Nota Técnica N° 103 do Grupo Técnico de Acompanhamento do Programa de Monitoramento Quali-Quantitativo Sistemático de Água e Sedimentos do rio Doce, Zona Costeira e Estuários, instituído pelo Comitê Interfederativo – Termo de Transação e Ajustamento de Conduta.

Vitória, 15 de agosto de 2023

ASSUNTO: Acompanhamento das coletas mensais dos pontos entre Resplendor/MG e Colatina/ES.

Figura 02. Uso do app “Mylims” - Cadeia de custódia digital.

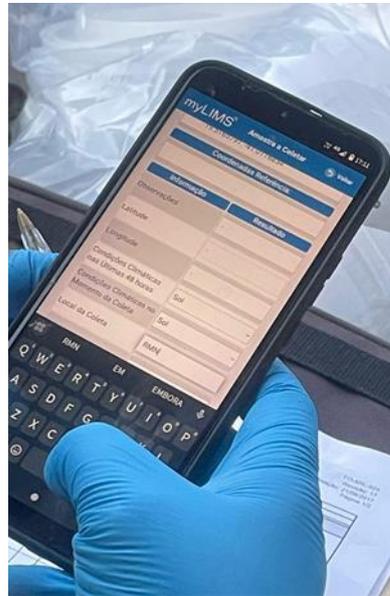
Após a conclusão do procedimento de Branco, surgiu uma dúvida em relação à prática de transcrever informações na Cadeia de Custódia em formato físico, ou seja, em papel. Diante disso, a equipe do Tommasi apresentou o aplicativo de celular denominado “Mylims” (Figura 02), que os coletores utilizam para registrar os dados de forma supostamente mais segura. No entanto, a equipe que acompanhou a apresentação expressou preocupações sobre a extensão da cobertura de sinal, uma vez que existem pontos específicos onde não há disponibilidade de sinal de telefone móvel.

Os coletores explicaram que o sistema do aplicativo está em fase de ajustes e que, atualmente, estão adotando um sistema híbrido que combina o uso do aplicativo e do registro em papel. Eles enfatizaram que a intenção é migrar para a utilização exclusiva do aplicativo, funcionando de maneira independente e *offline*, ou seja, sem depender de conectividade de rede.

Dessa forma, é importante destacar que o GTA ressalta a necessidade de manter sempre em mãos uma cópia impressa das informações registradas. Essa precaução é crucial para garantir que, em caso de qualquer problema técnico com os dispositivos eletrônicos, nenhuma informação valiosa obtida no campo seja perdida ou comprometida.

Portanto, o GTA reforça a importância de adotar uma abordagem cautelosa, mantendo redundância nos métodos de registro e assegurando a preservação integral dos dados coletados durante as operações de campo, independentemente das circunstâncias.

- A utilização de um aplicativo *offline* é uma medida eficaz. Contudo, como precaução, sugere-se que os membros da equipe estejam equipados com um *powerbank* à disposição para lidar com possíveis falhas de bateria nos telefones celulares durante as coletas, além do aporte das fichas em papel para eventualidades;
